KRESLIL	Karel Jeřábek	SOVĚTIL		ZMĚNA		
	DATAUM	25.03.2024	DATAUM				
MĚŘÍTKO 1:25 SPORT CUPA s.r.o. Hradec Králové 788 11 Hřbitovní ulice IČ: 596 532 335, email: info@cupa.cz www.cupa.cz	NAEV	Tribuna 3 řady zvýšená 0,2 m 4+1 - 50 míst				ČÍSLO KRESLA	LIST A3 - 3/3

Automatický systém
Značka: 9773/V007789/2024/AUTOMAT
ID stavby: 337298614

Věc: Mobilní modulová tribuna

Stanovisko k existenci inženýrských sítí, resp. stavebnímu záměru (neslouží jako stanovisko pro vydání územního souhlasu, územního rozhodnutí, souhlasu s ohlášenou stavbou nebo stavebního povolení)

Orientační záznam sítě
SmVaK Ostrava a.s.
 Tisk dne: 21.03.2024
 Měřítko: 1:250

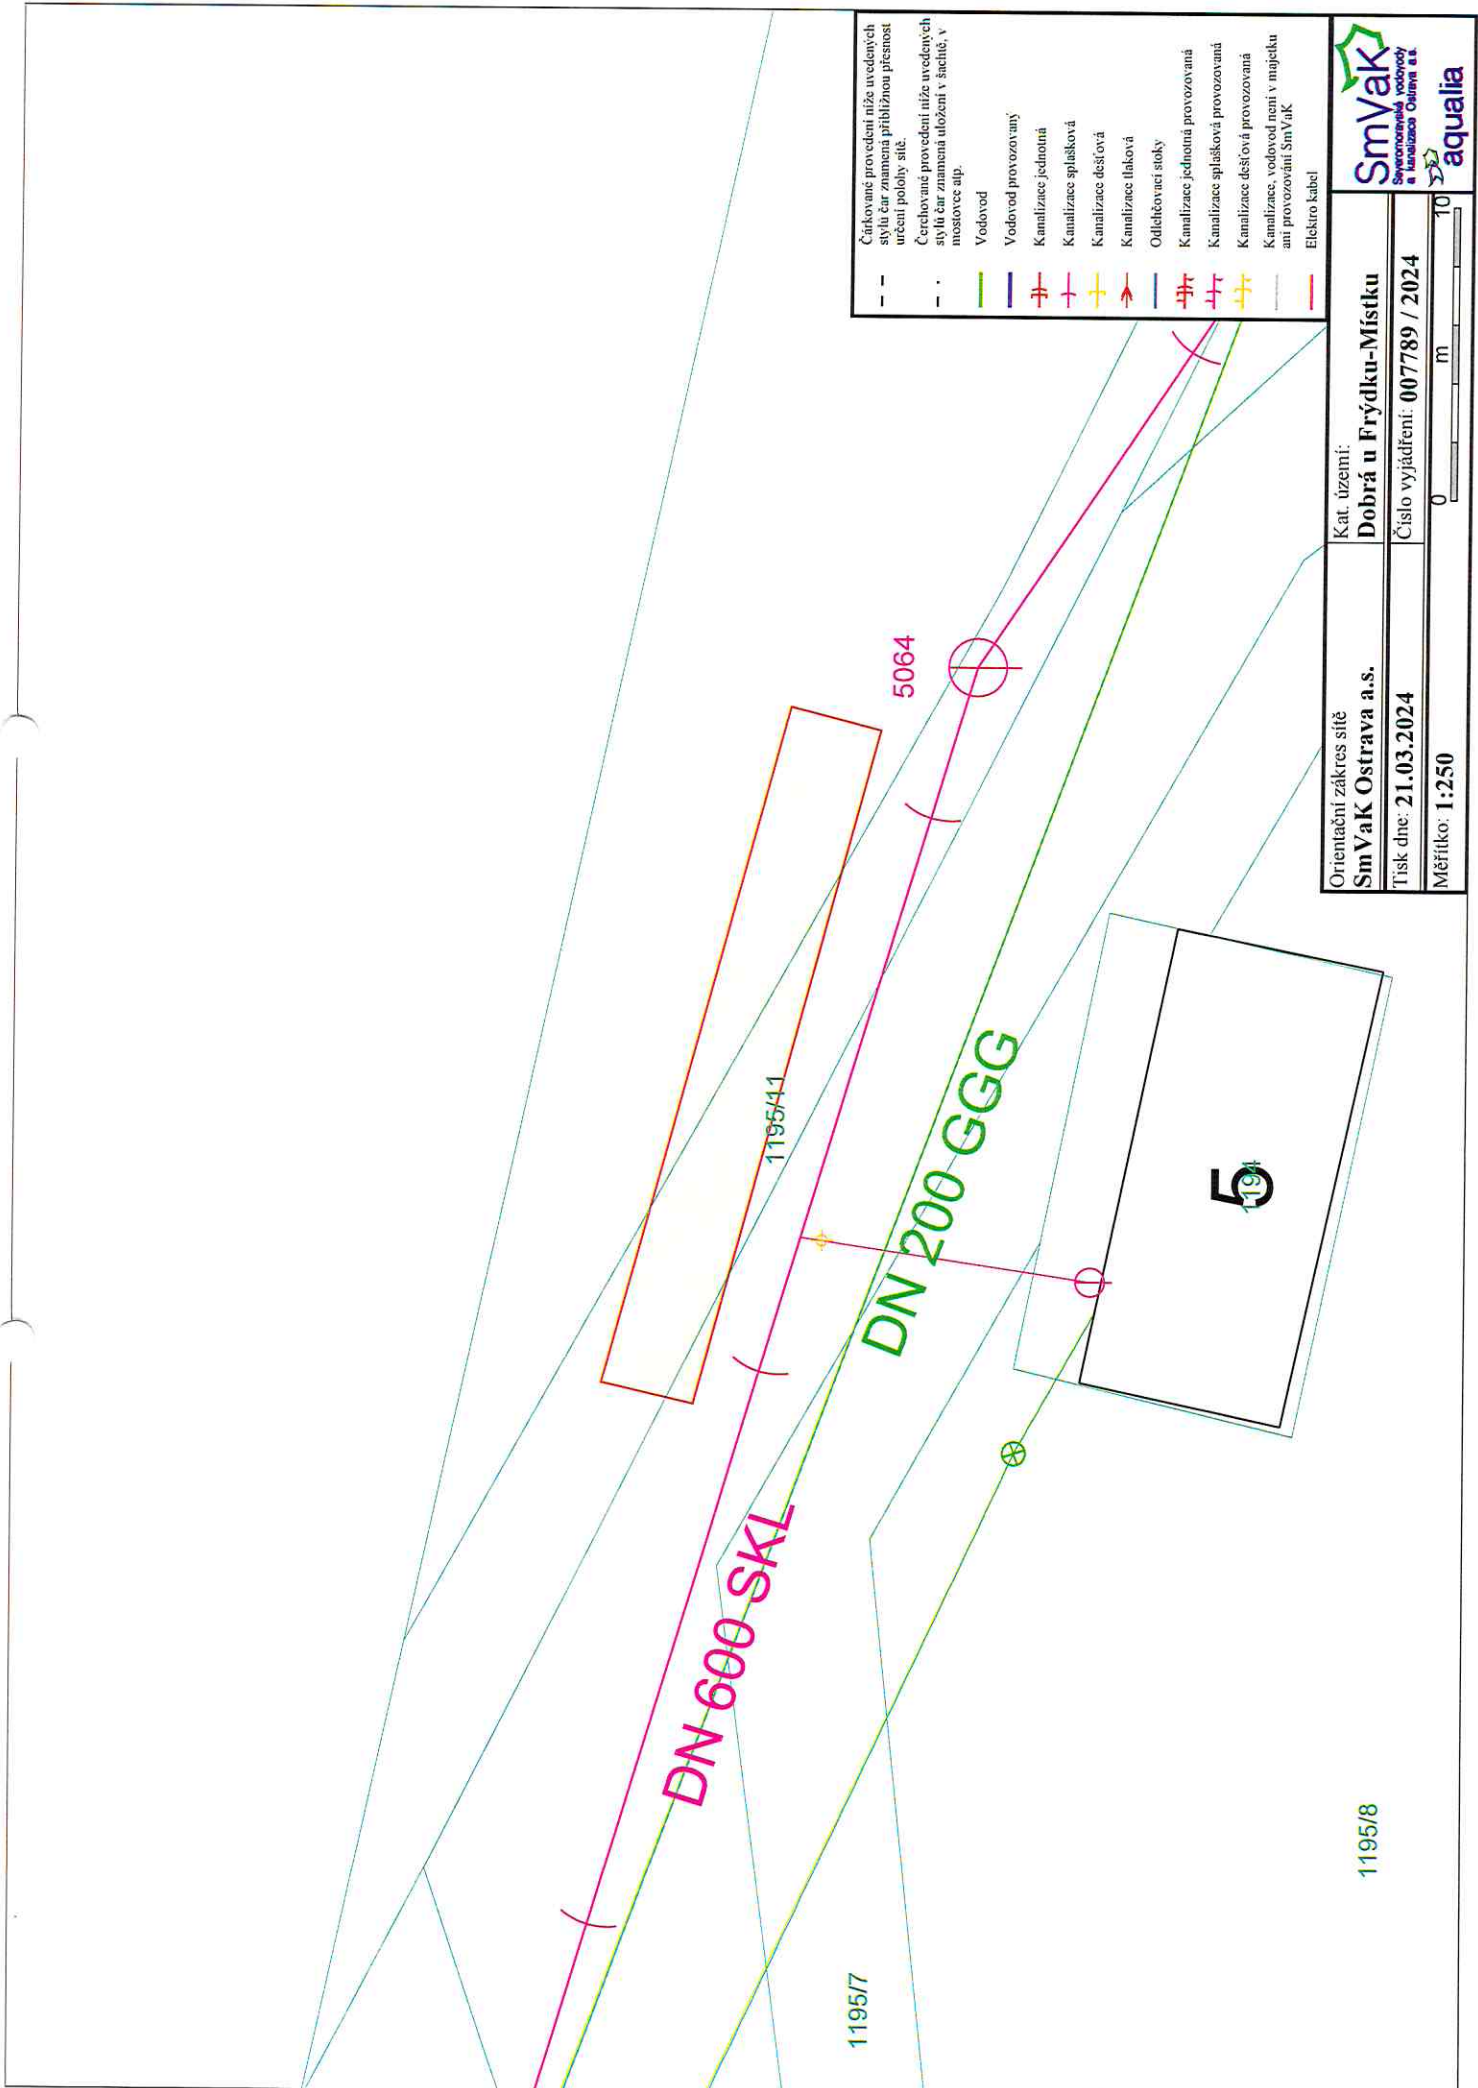
Ve Vámi vyznačeném zájmovém území (polygonu) a přilehlém okolí se nachází zařízení v majetku, příp. v provozování SmVaK Ostrava a.s. uvedené v textu tohoto stanoviska (viz zakres řešeného území v přiloženém situačním výkrese) - dále jen "v provozování SmVaK Ostrava a.s."

- Zákres dotčených zařízení v provozování SmVaK Ostrava a.s. je pouze orientační. Pokud z přiloženého zakresu vyplývá, že realizaci výše uvedené stavby dojde k dotčení zařízení v provozování SmVaK Ostrava a.s., požadujeme před zahájením projekčních prací požádat o vytyčení zařízení v provozování SmVaK Ostrava a.s. Vytyčení provede na základě objednávky příslušné středisko (viz níže).

- Na základě vytyčení požadujeme v PD stavby pevných nadzemních konstrukcí (včetně umístění HUP, pilíř el. rozvaděče, sloupky oplocení, šachty vodoměrné, kanalizační apod.), stejně jako výsadbu trvalých porostů umístit mimo ochranné pásmo vodovodního potrubí, oplocení na šířku ochranného pásma požadujeme provést rozebíratelné a bez podezdívky. Ochranná pásma jsou stanovena § 23 zákona č. 274/2001 Sb. v platném znění o vodovodech a kanalizacích pro veřejnou potřebu, příp. rozhodnutím, viz výše uvedená tabulka.

- V případě, že technicky není možné umístit předmětnou stavbu mimo výše definované ochranné pásmo, požadujeme v dalším stupni projektové dokumentace takovéto umístění zdůvodnit, vč. konkrétního rozsahu stavby (délka, šířka, technické provedení apod.) a okótování vzdálenosti mezi okrajem řešené stavby a okrajem zařízení v provozování SmVaK Ostrava a.s. V navazujícím stanovisku pak bude takovéto umístění posouzeno a budou stanoveny podmínky akceptace dané stavby v ochranném pásmu, případně bude požadována přeložka zařízení v provozování SmVaK Ostrava a.s.

- Zákres dotčených zařízení v provozování SmVaK Ostrava a.s. je pouze orientační. Pokud z přiloženého zákresu vyplývá, že realizací výše uvedené stavby dojde k dotčení zařízení v provozování SmVaK Ostrava a.s., požadujeme před zahájením projekčních prací požádat o vytyčení zařízení v provozování SmVaK Ostrava a.s. Vytyčení provede na základě objednávky příslušné středisko (viz níže).

- Na základě vytyčení požadujeme v PD stavby pevných nadzemních konstrukcí (včetně umístění HUP, pilíř el. rozvaděče, sloupky oplocení, šachty vodoměrné, kanalizační apod.), stejně jako výsadbu trvalých porostů umístit mimo ochranné pásmo kanalizačního potrubí, oplocení na šířku ochranného pásma požadujeme provést rozebíratelné a bez podezdívky. Ochranná pásma jsou stanovena § 23 zákona č. 274/2001 Sb. v platném znění o vodovodech a kanalizacích pro veřejnou potřebu, viz výše uvedená tabulka.

- Na základě vytyčení požadujeme v místech souběhu se zařízení v provozování SmVaK Ostrava a.s. respektovat ochranné pásmo kanalizačního potrubí a umístit stavbu mimo toto ochranné pásmo.

- V případě, že technicky není možné umístit předmětnou stavbu mimo výše definované ochranné pásmo, požadujeme v dalším stupni projektové dokumentace takovéto umístění zdůvodnit, vč. konkrétního rozsahu stavby (délka, šířka, technické provedení apod.) a okótování vzdálenosti mezi okrajem řešené stavby a okrajem zařízení v provozování SmVaK Ostrava a.s. V navazujícím stanovisku pak bude takovéto umístění posouzeno a budou stanoveny podmínky akceptace dané stavby v ochranném pásmu, případně bude požadována přeložka zařízení v provozování SmVaK Ostrava a.s.
